监理工作联系单

浙江省衢州常山产业园二期 4.84MWp 分布式光伏发电项目

编号: LXD-001

主题: 接地环网安装问题

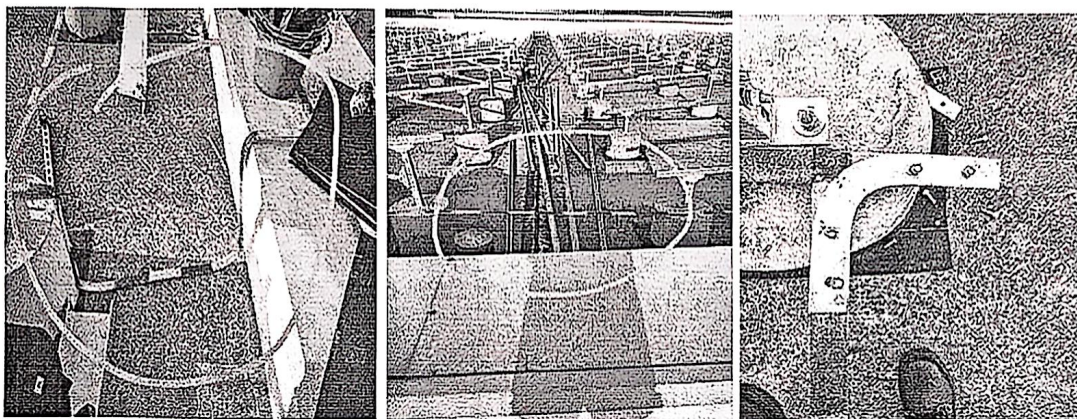
内容: 今日在监理检查中发现, 我项目接地环网敷设过程中扁铁施工工艺极差, 通道口扁铁未落地, 搭接位置黄绿漆膜未清理, 无法达到验收标准, 现要求你施工单位立即整改, 若不听从劝阻野蛮施工此部分工程量我方将不予认可, 并对你方进行质量追责、进度追责, 并且你方将承担所有返工损失, 一切责任后果自负。
